Volvo S 40 / V 40 Modelljahr 1998/99 / 2000 mit Benzinmotor

Tickgeräusche aus dem Motorraum.

Blitz-Info

Abb. 1

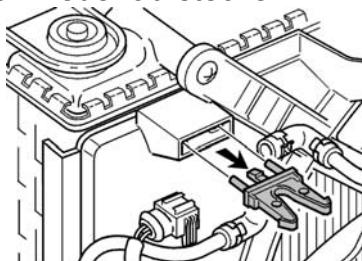
- Schläuche und Stecker vom Taktventil (links an der Lüfterabdeckung) abziehen.
- Taktventil vom Halter lösen (Abb. 1).
- Halter aus der Lüfterabdeckung ausclipsen und entsorgen (Abb. 2).
- Neuen Halter mit Gummisolierung am Taktventil anbringen (Abb. 3).
- Taktventil mit Halter an der Lüfterabdeckung mit passender Schraube anschrauben (die Schraube in dem rechten Loch des alten Halters befestigen (Abb4).
- Schläuche und Stecker wieder aufstecken.

Abb. 5

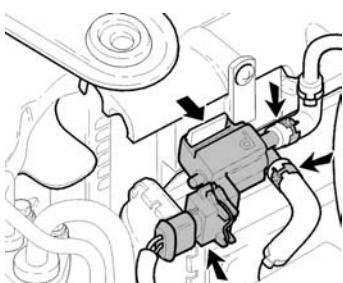
- Abdeckung über dem Kühler ausbauen.
- Schläuche und Stecker vom Taktventil abziehen.
- Taktventil vom Halter lösen (Abb.5) (bei Fahrzeugen Modelljahr 98/99 bis Fahrgestellnr. 414999 muss das Taktventil erneuert werden. Ab Modelljahr 2000 und Fahrgestellnr.:415000... muss nur der Halter geändert werden.).
- Halter teilweise anschneiden (Abb. 6).
- Neuen Halter mit Gummiisolierung am Taktventil anbringen (Abb. 7).
- Taktventil mit Halter an der vorhandenen Schraube am Ladeluftkühler anschrauben (Abb. 8). Leitungen und Stecker wieder aufstecken. Dabei beachten das die Klammer der Leitungen am Taktventil nicht am Ladeluftschlauch scheuern.
- Funktions- und Dichtheitsprüfung durchführen.
